志賀原子力発電所2号炉 敷地周辺の地質・地質構造について

敷地周辺(海域)の断層の評価
(コメント回答)

2023年10月6日
北陸電力株式会社

[4] 海士岬沖断層帯と笹波沖断層帯(東部)の連動の検討結果

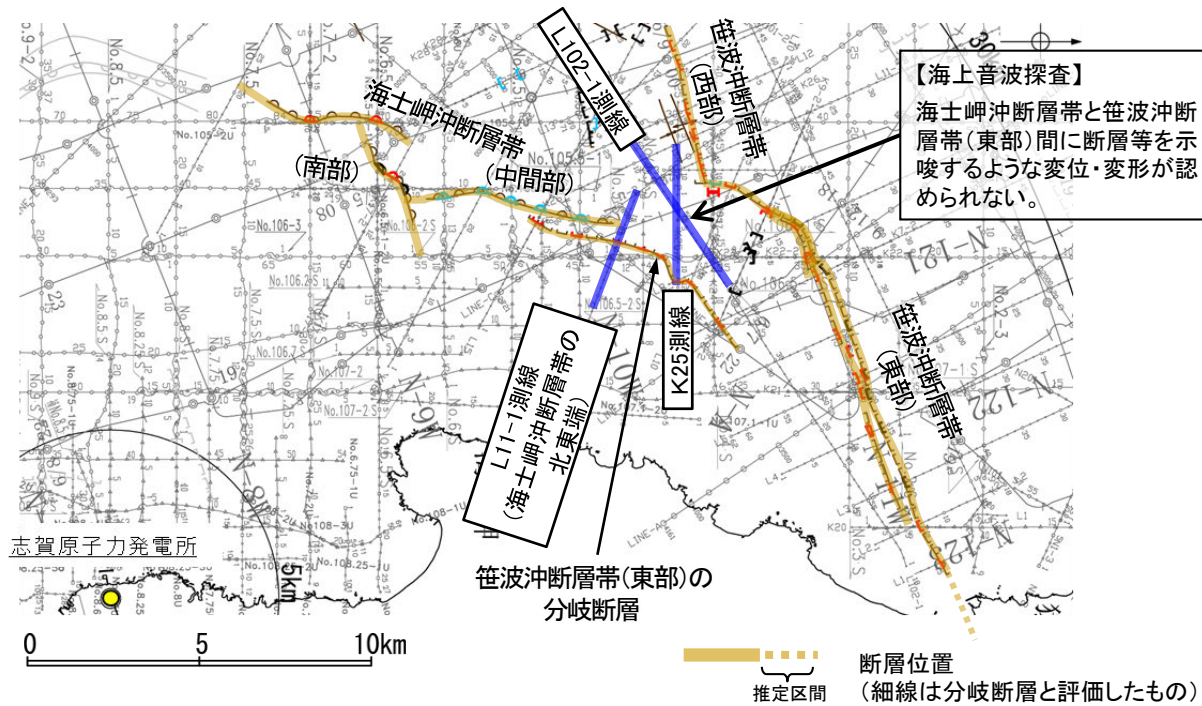
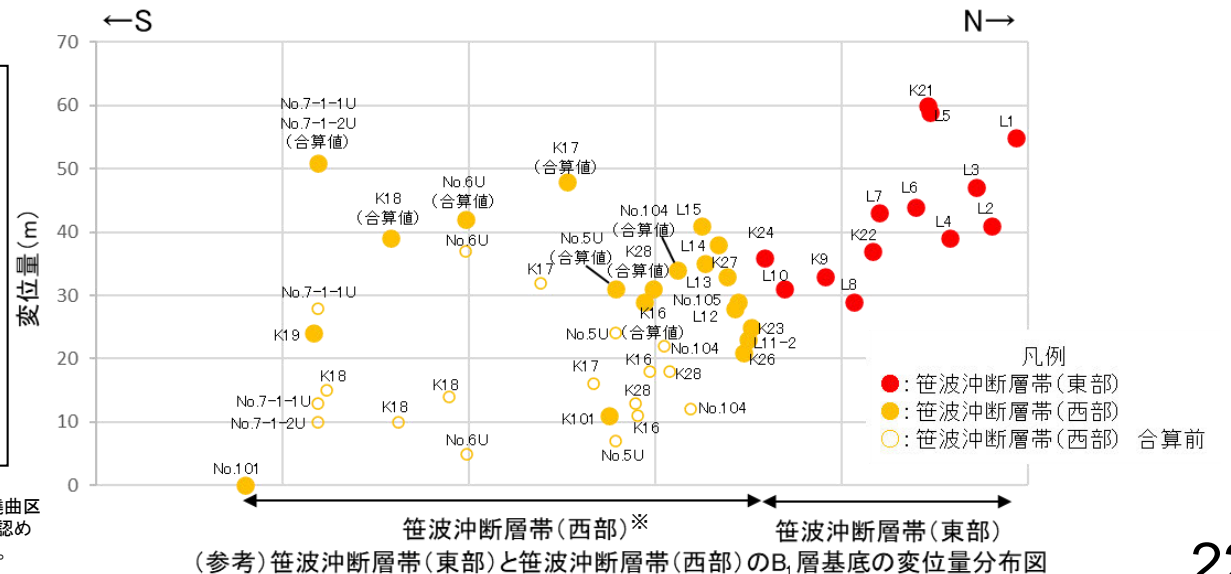
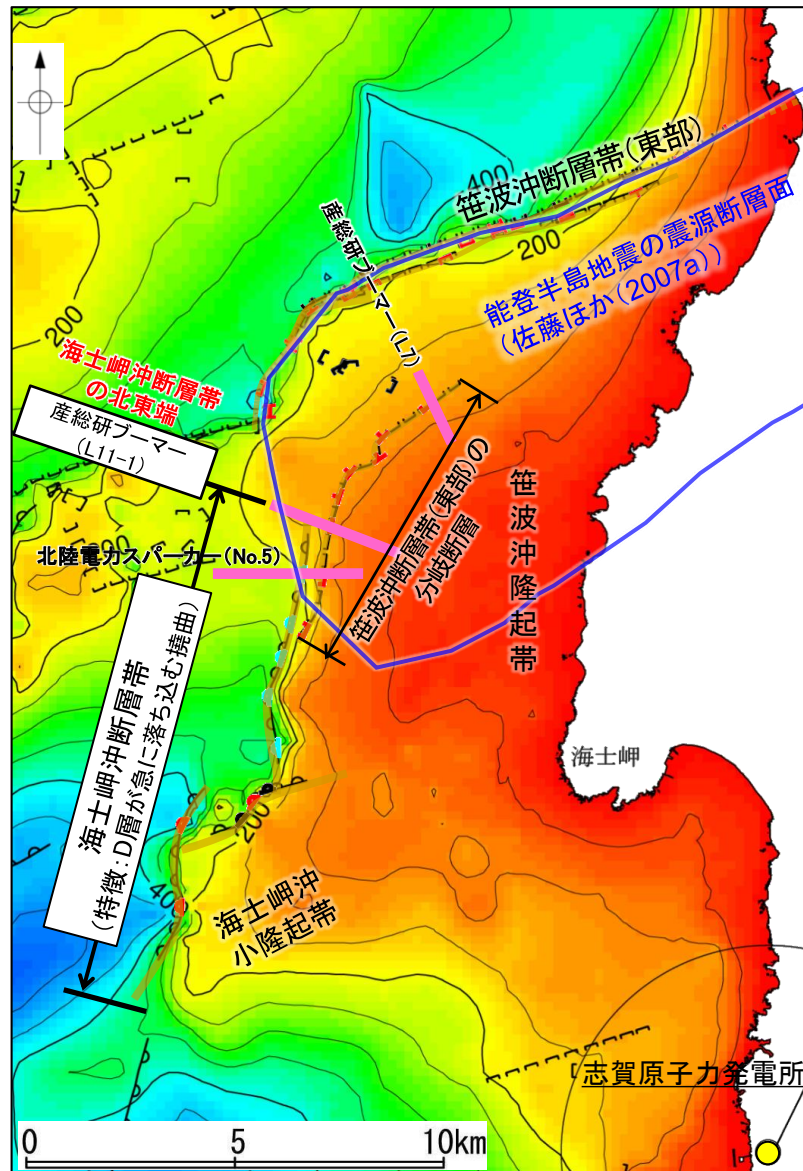
海士岬沖断層帯と笹波沖断層帯(東部)の連動評価については、両断層間の詳細な音波探査記録、変位量分布からの検討も追加して、海士岬沖断層帯の北端を明確にした上で連動の可能性について評価すること。

○海士岬沖断層帯と笹波沖断層帯(東部)の連動の有無を判断するため、両断層間の詳細な音波探査記録、変位量分布からの検討も追加して、海士岬沖断層帯の北東端を明確にした上(次頁)で、総合的に評価を行った。

- ・国交省ほか(2014)、文科省ほか(2016)は、海士岬沖断層帯と笹波沖断層帯(東部)の連動を考慮していない。
- ・海士岬沖断層帯は撓曲、笹波沖断層帯(東部)は断層であり、構造形態が異なる。
- ・両断層間の音波探査記録(K25測線、L102-1測線)に変位、変形は認められず、両断層は連続しない。
- ・ B_1 層(中部更新統~上部更新統)基底の変位量分布の傾向から、両断層が少なくとも後期更新世以降に一連で活動した傾向は認められない。
- ・海士岬沖断層帯と笹波沖断層帯(東部)は最新活動時期が異なる。

○以上のことから、海士岬沖断層帯と笹波沖断層帯(東部)の連動は考慮しない。

- ・海士岬沖断層帯の B_1 層の変位量分布は、南部では中央付近が大きく、端部付近で小さくなる。中間部では変位が認められない。
- ・笹波沖断層帯(東部)の B_1 層の変位量分布は、北東方向に向かって大きくなる傾向にある。
- ・海士岬沖断層帯と笹波沖断層帯(東部)の変位量分布の関係は、連動を考慮した笹波沖断層帯(東部)と笹波沖断層帯(西部)のような関係にはない。

- 海士岬沖断層帯は海士岬沖小隆起帯～笹波沖隆起帯の西縁に沿って、D層が急に落ち込む位置の基部に推定している撓曲( , )である(No.5測線 等)。
- このD層が急に落ち込む撓曲が、L11-1測線で認められなくなることから、L11-1測線を海士岬沖断層帯の北東端と評価した。
- なお、海士岬沖断層帯の北東端付近の東側から北東方にかけて、笹波沖隆起帯の内部に小規模な断層()が分布している(L11-1測線、L7測線 等)。この断層は、佐藤ほか(2007a)が反射法地震探査の結果から笹波沖断層帯(東部)の分岐断層と評価していること、笹波沖断層帯(東部)と比べD層の変位量が小さく、海士岬沖断層帯の特徴的な構造(D層が急に落ち込む撓曲)と異なること及び笹波沖断層帯(東部)を震源とする2007年能登半島地震の震源断層面上に位置することから、笹波沖断層帯(東部)の分岐断層と評価した。

[5] 笹波沖断層帯(全長)と能登半島北部沿岸域断層帯の連動の検討結果

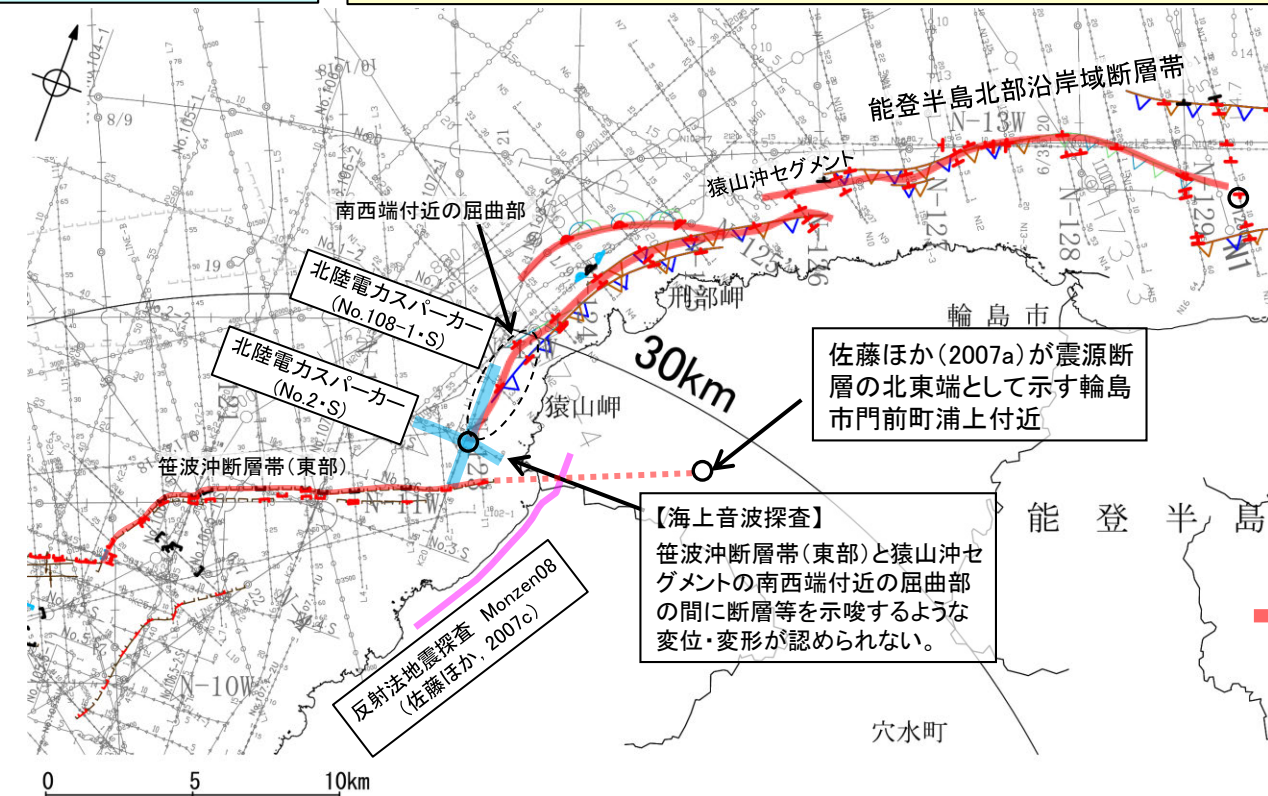
笹波沖断層帯(全長)と能登半島北部沿岸域断層帯の連動評価については、猿山沖セグメントの南西端付近の屈曲部を震源断層とは評価していないが、屈曲部はB₁層に変位・変形が認められることから、この屈曲部も震源断層に含めた上で、連動の可能性について評価すること。

○笹波沖断層帯(全長)と能登半島北部沿岸域断層帯の連動の有無を判断するため、猿山沖セグメントの南西端付近の屈曲部も震源断層に含めた上で、総合的に評価を行った。

- ・国交省ほか(2014), 文科省ほか(2016)は、笹波沖断層帯(東部)と猿山沖セグメントの連動を考慮していない。
- ・両断層間の音波探査記録に断層等は認められず、さらに笹波沖断層帯(東部)は猿山沖セグメント方向には延びておらず、両断層は連続しない。
- ・重力異常分布からは、笹波沖断層帯(東部)と猿山沖セグメントの連動が想定されるような連続する構造は認められない。
- ・笹波沖断層帯(東部)の東端付近に認められた高比抵抗ブロックが、猿山沖セグメントと笹波沖断層帯(東部)との間に位置している。
- ・B₁層(中部更新統~上部更新統)基底の変位量分布から、両断層が少なくとも後期更新世以降に一連で活動した傾向は認められない。
- ・笹波沖断層帯(東部)と猿山沖セグメントは最新活動時期が異なる。

○以上の結果から、笹波沖断層帯(全長)と能登半島北部沿岸域断層帯は連動しないと評価した。

- ・笹波沖断層帯(東部)のB₁層基底の変位量は、海域部では約30~60mであり、佐藤ほか(2007a)が示す陸域部の北東端にかけて収束すると推定される。
- ・猿山沖セグメントのB₁層基底の変位量は、笹波沖断層帯(東部)と同じ走向を示すENE-WSW方向の区間は約10~40mであり、南西端付近の屈曲部(N1, N2測線)で一部大きな値を示すものの、南西端(No.108-1・S, No.2・S測線)で収束する。

[7] 笹波沖断層帯(西部)の南西端の評価

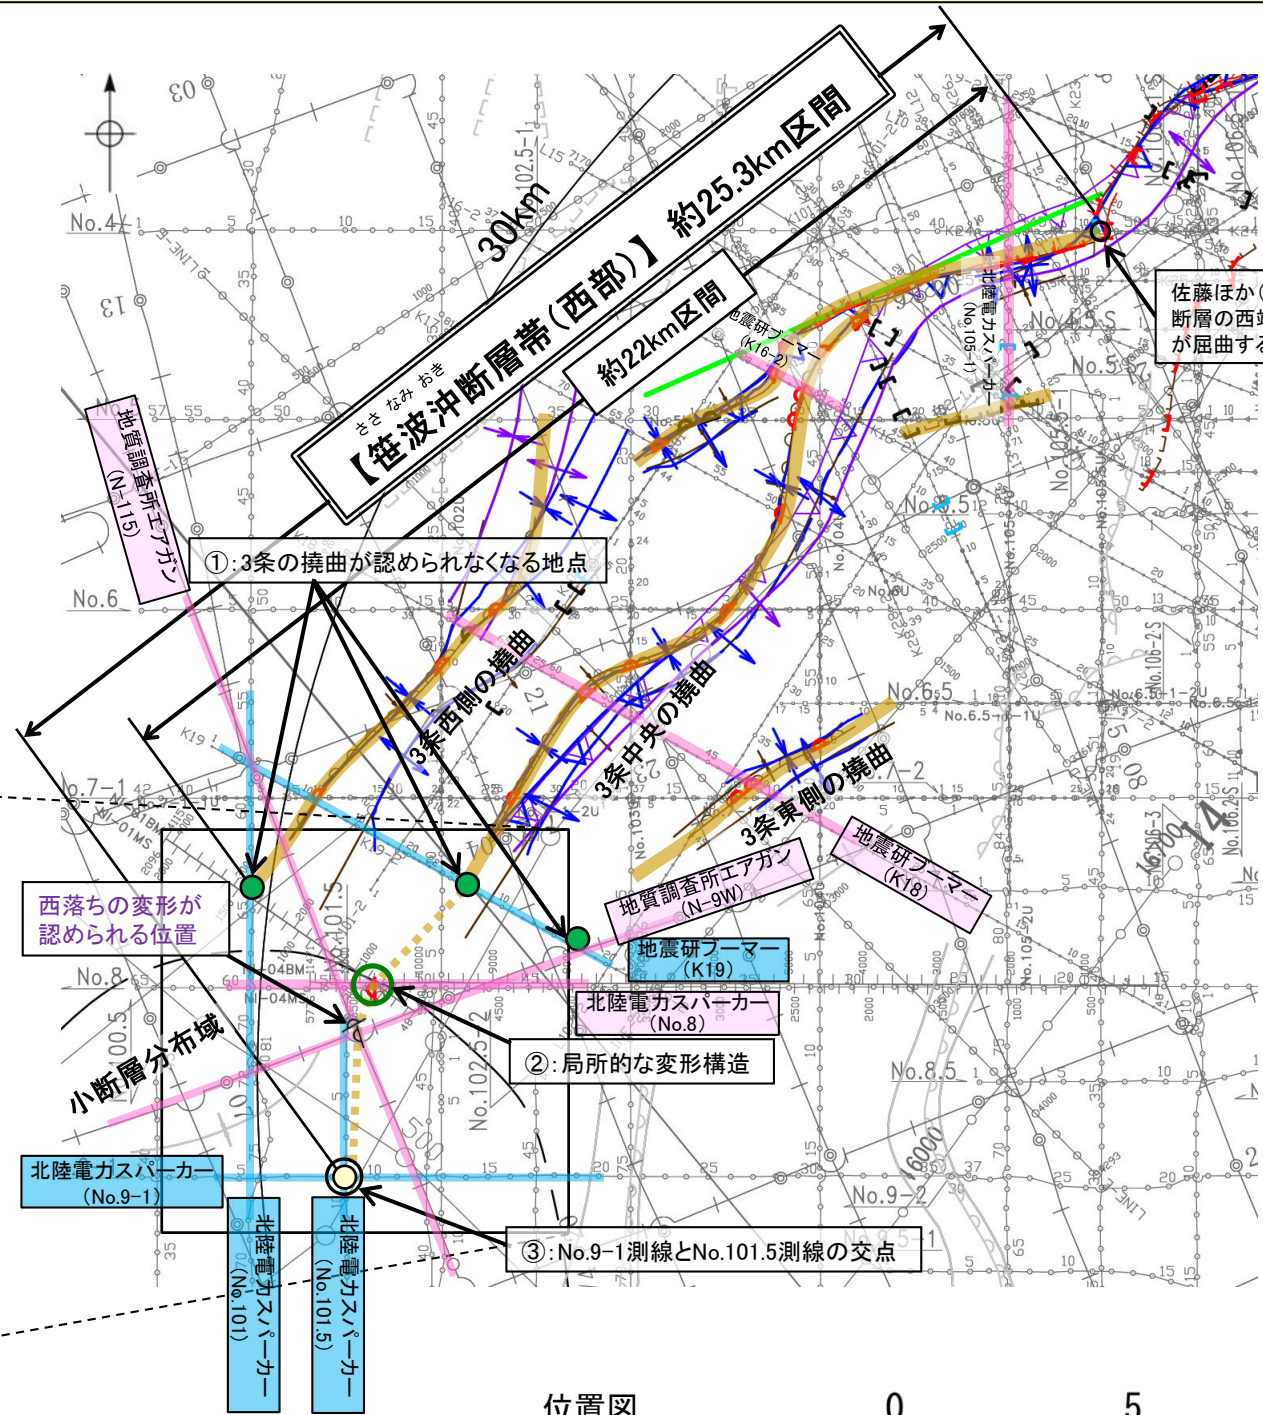
笹波沖断層帯(西部)の南西端の評価結果については、No.101.5測線とNo.8測線の間を抜けて連続していかないことを示すデータを整理して説明すること。

- 笹波沖断層帯(西部)の南西端の評価を明確にするため、局所的な変形構造が測線間を抜けて連続していかないことについて、以下のとおりデータを再整理した。
- K18測線で推定した3本の撓曲のうち、中央の撓曲と東側の撓曲はK19測線において認められなくなる。また、西側の撓曲はK19測線のさらに南西方延長であるNo.101測線において認められなくなる(図中①)。
- しかし、3本中央の撓曲の南西方のNo.8測線に、局所的な変形構造(図中②)が認められることから、同撓曲がこの変形構造の位置まで連続、通過すると評価し、更なる南西方の連続性と端部を確認した。
- 確認の結果、局所的な変形構造は、その南南西の地質調査所エアガン記録(N-115測線、N-9W測線の交点付近)に類似した構造が分布することから、当該位置を通過すると評価した。その上で、その延長方向のNo.9-1測線とNo.101.5測線で断層が認められないことから、両測線が交差する位置(図中③)を笹波沖断層帯(西部)の南西端と評価した。

[8] 小断層群分布域に見られる断層の評価

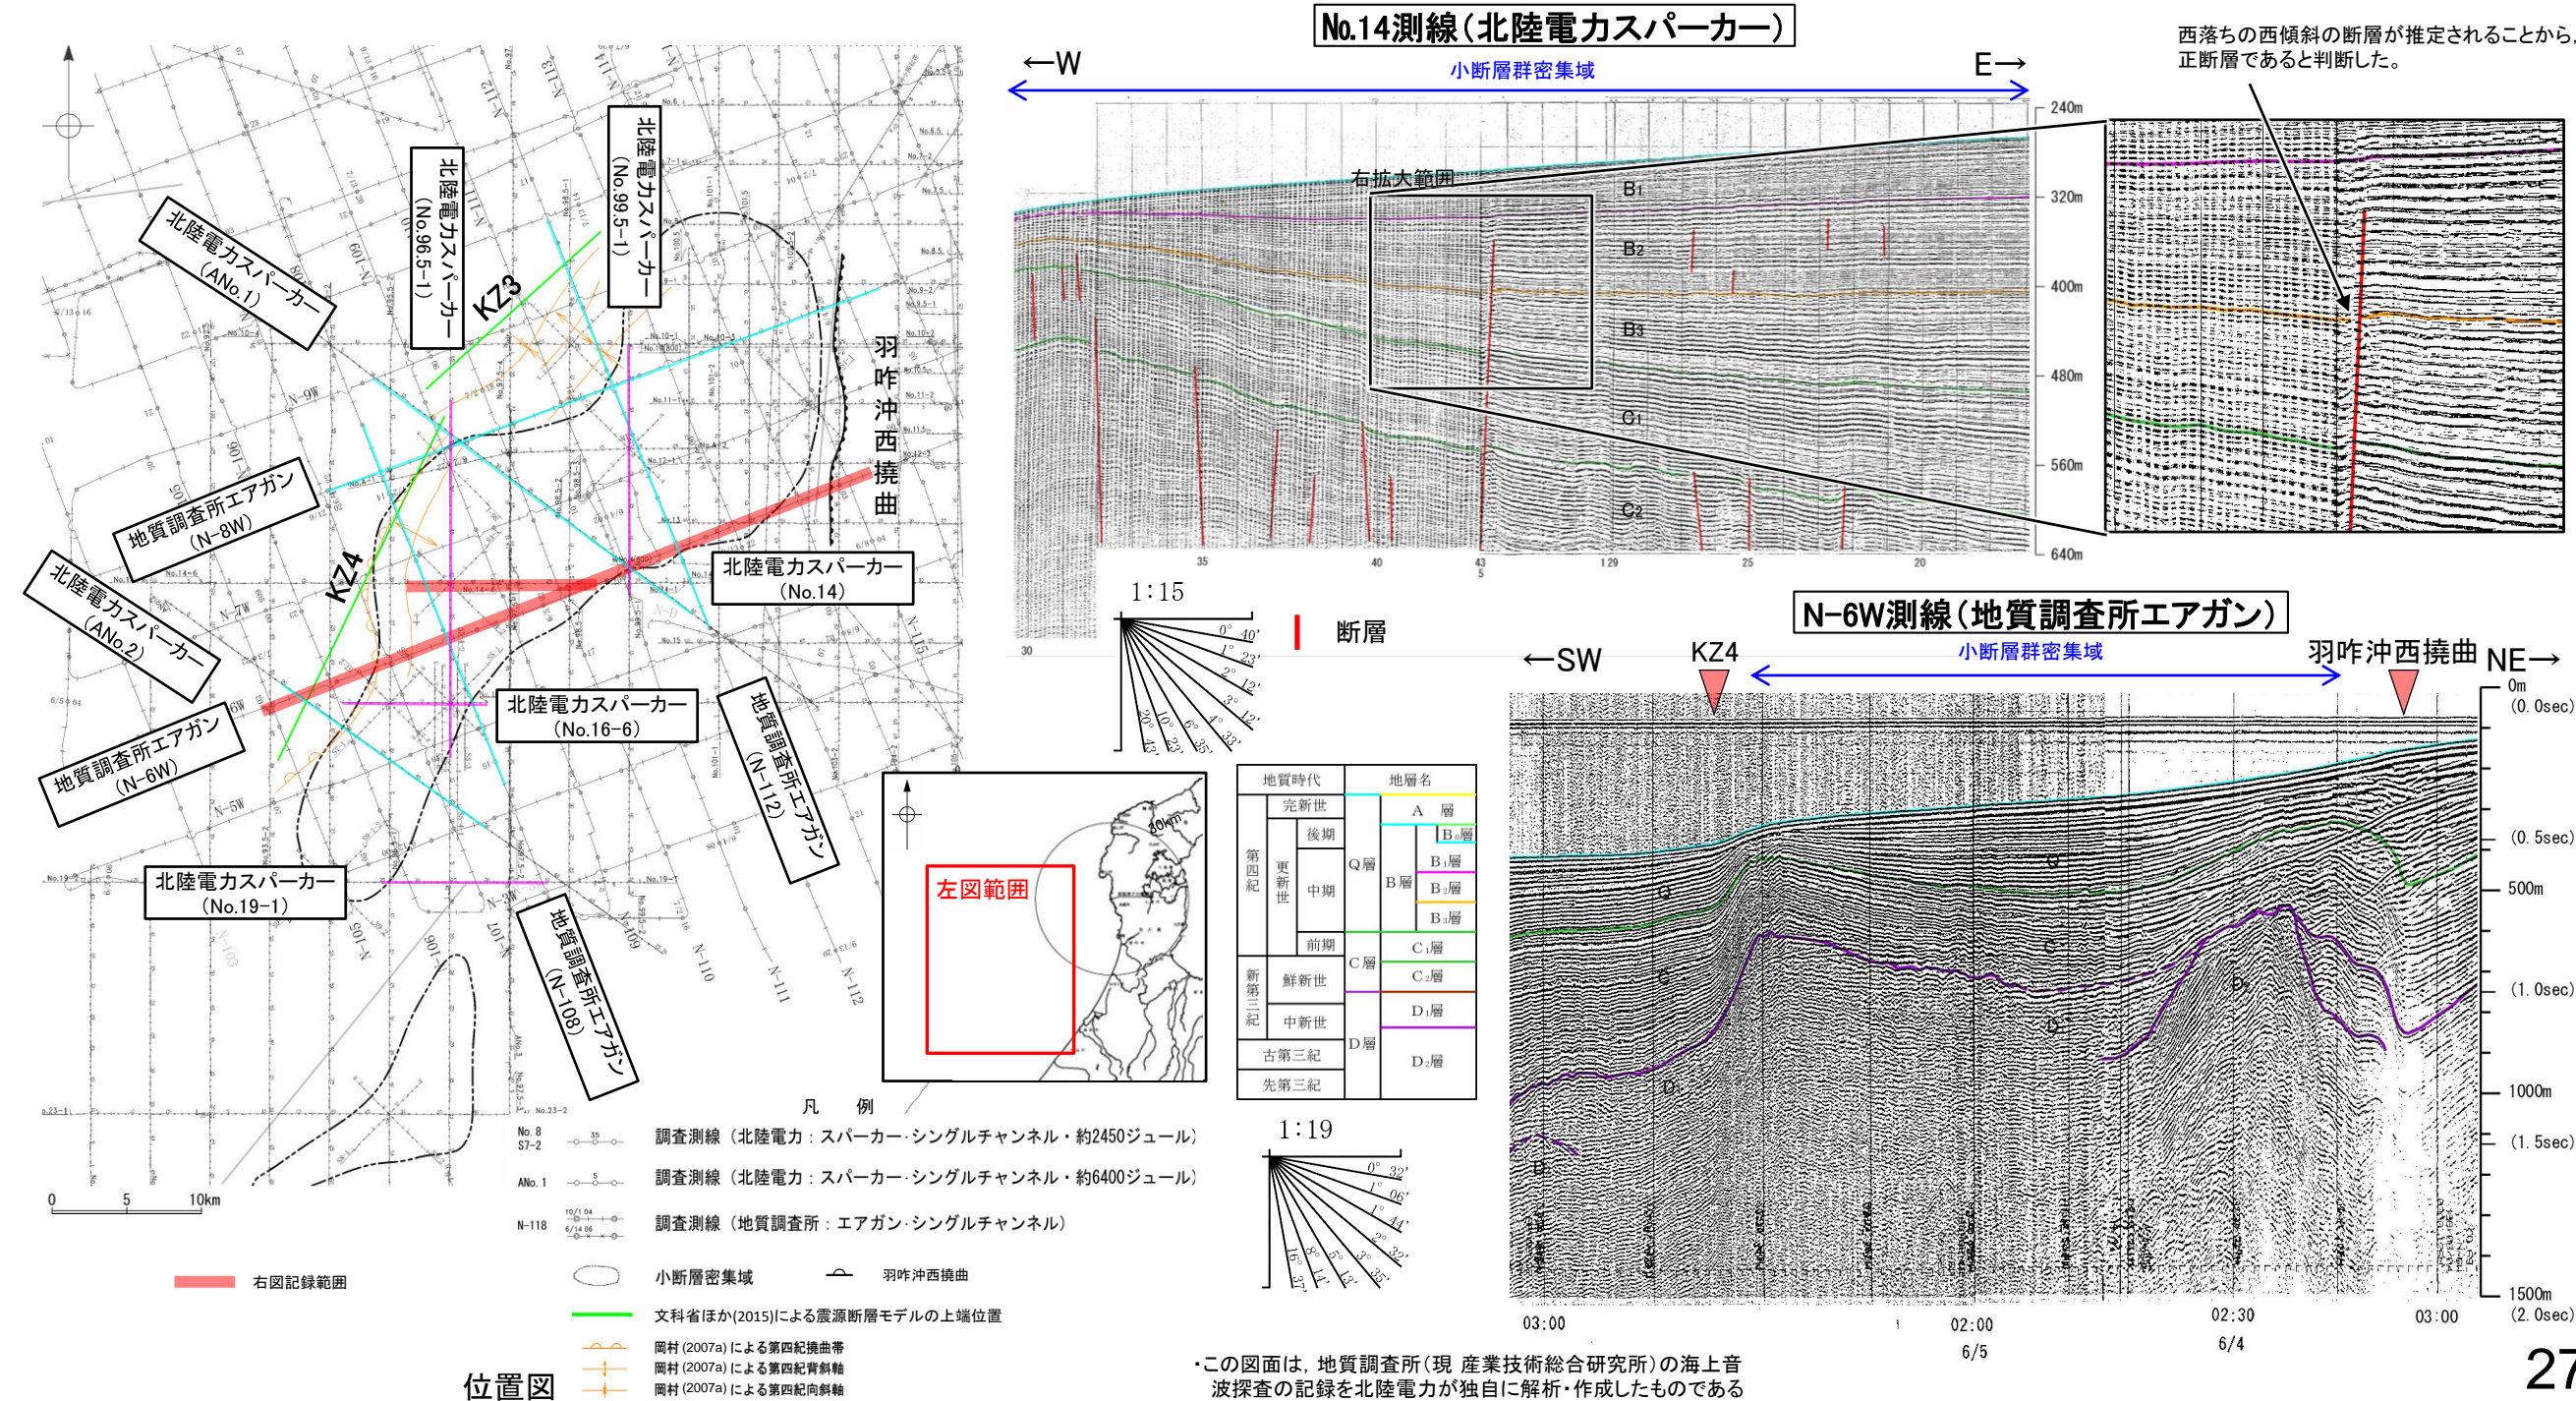
小断層群分布域に見られる断層はB₁層に変位、変形を与える断層であるが、震源として考慮する活断層ではないと評価した根拠をしっかりと説明すること。

- 敷地の西方海域の小断層群分布域に見られる断層の評価を行うため、周辺の海上音波探査データを整理した。
- 海上音波探査の結果、地下浅部の記録(スパーカー)において、小断層によるわずかな変位、変形が認められ、推定した断層の傾斜方向と落ち方向の関係からこれらは長さの短い正断層と判断される。
- 一方、地下深部の記録(スパーカー、エアガン)からは、第三系中新統に対比される地層に断層は認められない。
- 小断層群分布域の周囲には、背斜構造の翼部に見られる急傾斜部(KZ4、羽咋沖西撓曲)が分布する。
- 以上を踏まえると、小断層群は周辺の断層関連褶曲(羽咋沖西撓曲、KZ4)の活動により、基盤上部の堆積層に引張応力が生じて形成された小規模な正断層と考えられ、海上音波探査記録(スパーカー、エアガン)から、地下深部まで連続するものではないと判断できることから、震源として考慮する活断層に該当しないと評価した。

震源分布と断層トレースの比較(2023年5月5日 石川県能登地方の地震(M6.5)以降の検討)

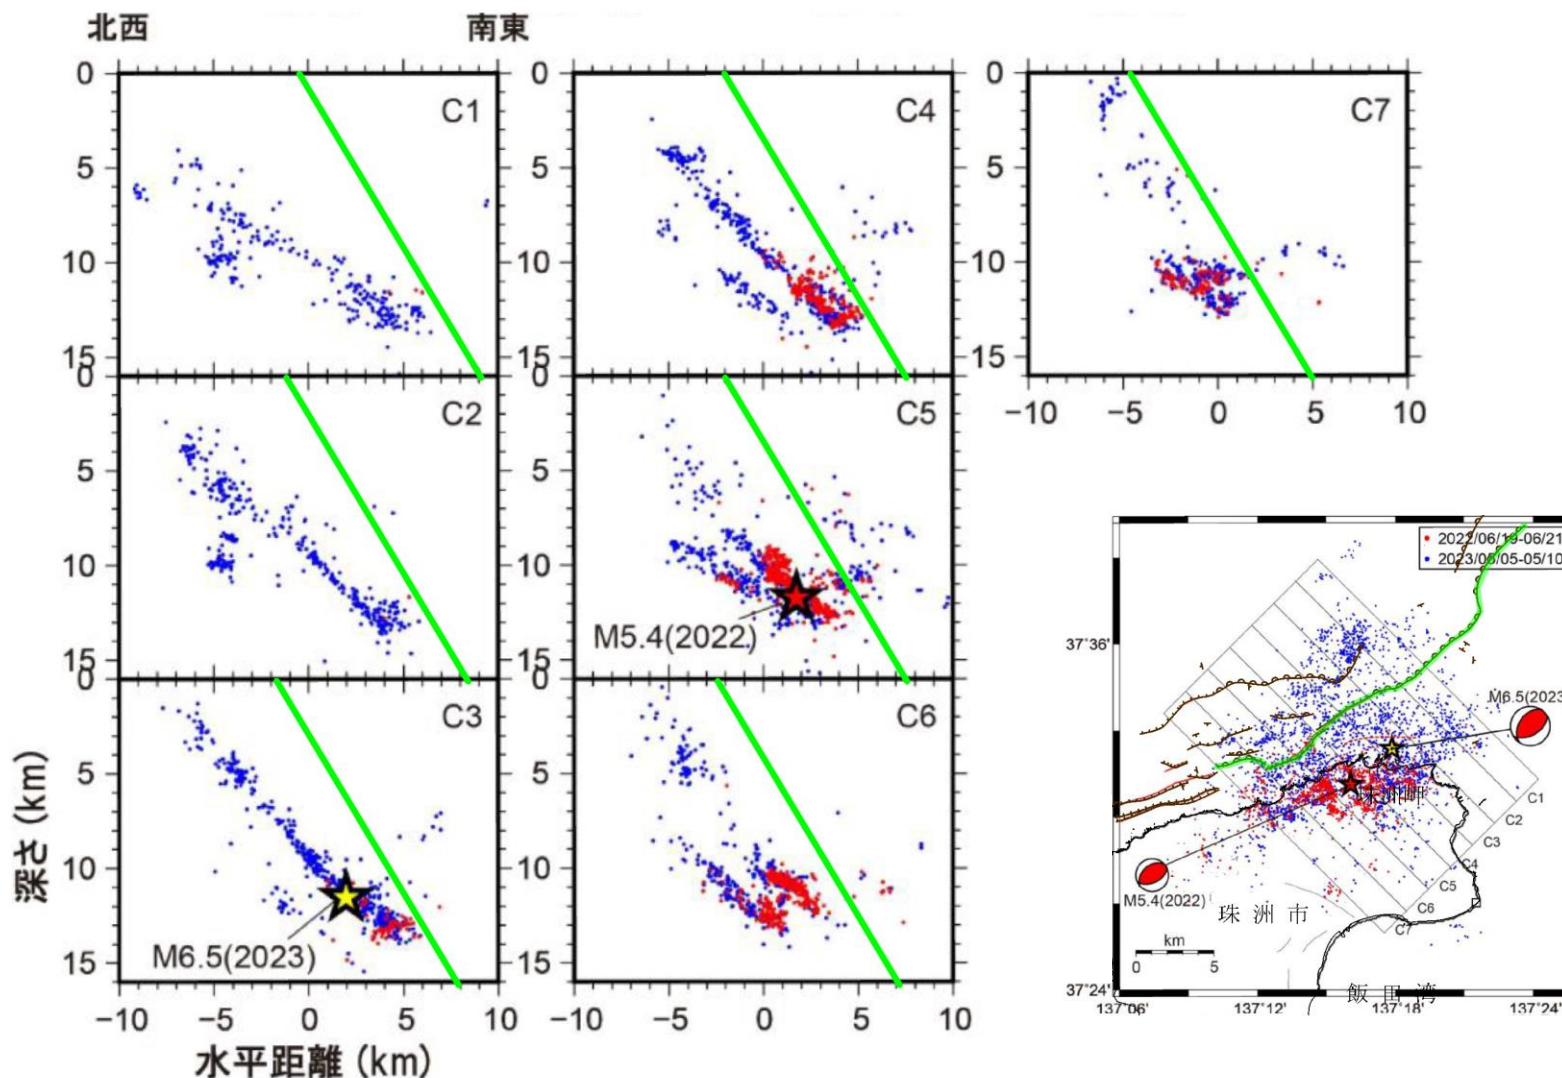
2023年5月5日に石川県能登地方で発生したM6.5の地震を含め、当該地方で発生している群発地震について引き続き最新の知見を収集し、資料に反映すること。

○2023年5月5日に能登半島沖でM6.5の地震が発生した。当該地震と能登半島北部沿岸域断層帯の関連性を確認するため、地震調査委員会(2023)(令和5年6月9日公表)が示す震源分布と能登半島北部沿岸域断層帯の断層トレース位置を比較した。
 ○その結果、震源分布と能登半島北部沿岸域断層帯の断層トレースには明瞭な位置の対応は認められず、これらの関連性については判断できない。
